改善箇所説明図①

改善箇所説明図②

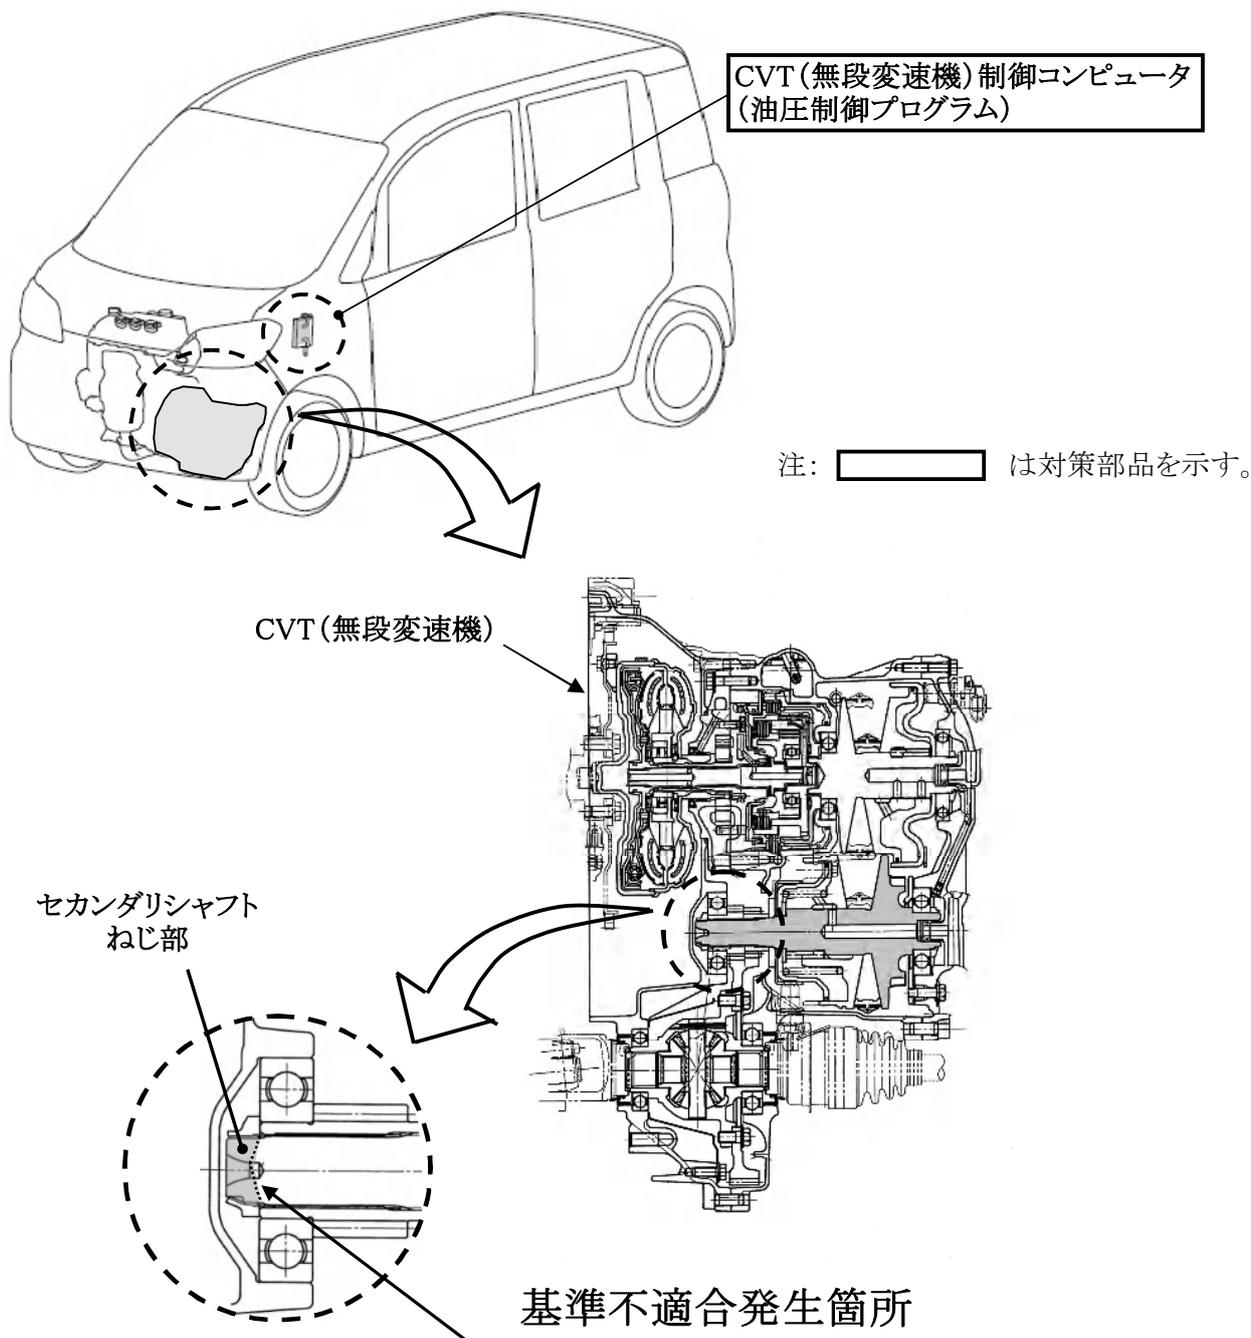
CVT(無段変速機)の油圧制御プログラムが不適切なため、シフト操作とほぼ同時にアクセルを踏み込む急な発進操作を行った場合やエンジンを空吹かしする等、高回転状態からイグニッションスイッチを切る操作を行った場合にCVT内に高油圧が発生し、セカンダリシャフトに想定以上の負荷が加わることがある。そのため、そのような操作を繰り返すと当該シャフトが破損して、走行不能となるおそれがある。

全車両、CVT制御コンピュータの油圧制御プログラムを変更する。

運転者席ドアチェッカーのボデー取付け部上側に黄色ペイントを塗布する。

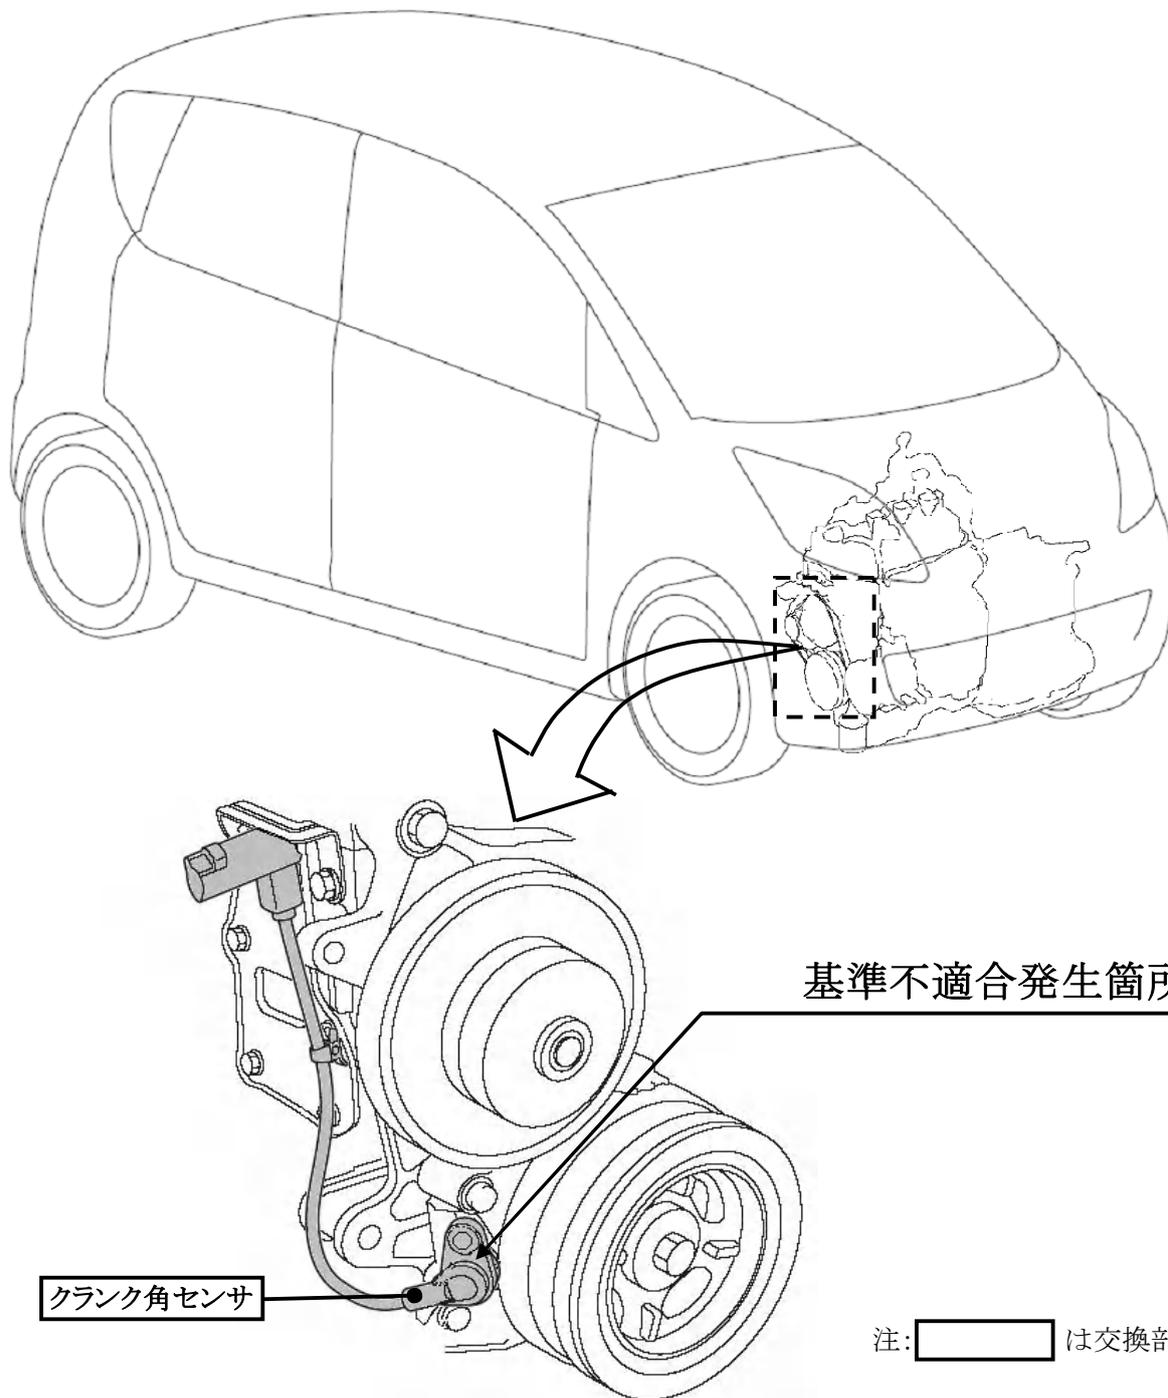
エンジンのクランク角センサにおいて、内部コイルの高温時の耐久性が不足しているため、登坂や渋滞等によってエンジンルーム内が高温になった状態で、全開走行等のエンジン回転数が高い運転を繰り返すと、振動で内部コイルが断線し、走行中にエンジンが停止する、あるいは、エンジンが始動できなくなるおそれがある。

- 1 全車両、クランク角センサを対策品と交換する。但し、部品の準備に時間を要することから、部品が供給出来るまでの暫定措置として、エンジン制御プログラムをエンジン最高回転数を下げる仕様に書き換え、後日クランク角センサを対策品と交換し、エンジン制御プログラムを元の仕様に書き換える。
- 2 暫定措置が困難な車両については、全車両、クランク角センサを対策品と交換する。

運転者席ドアチェッカーのボデー取付け部下側に黄色ペイントを塗布する。
